改善箇所説明図

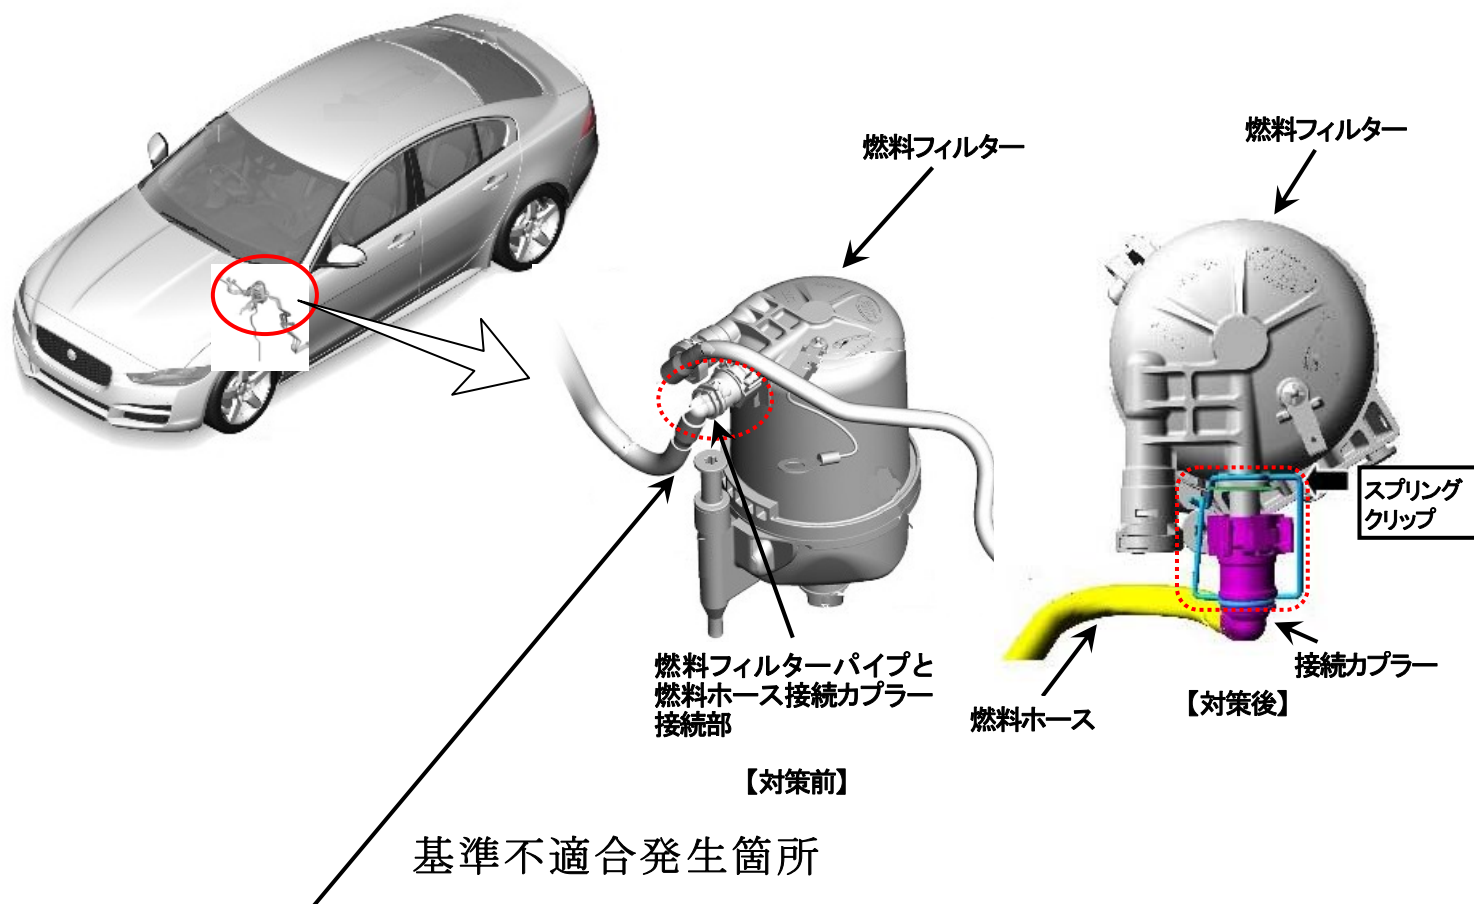
燃料装置において、燃料フィルターの振動に対する評価が不十分なため、燃料ホース接続部がエンジン振動等により磨耗することがある。そのため、そのままの状態で使用を続けると、当該接続部の磨耗が進展し、燃料ホースが外れて燃料が漏れ、燃料供給ができず、最悪の場合、走行中にエンジンが停止し、再始動できなくなるおそれがある。

全車両、燃料フィルターと燃料ホース接続部に対策品（スプリングクリップ）を取り付ける。

識別：対策部品「スプリングクリップ」が取付けられていることで識別出来る。
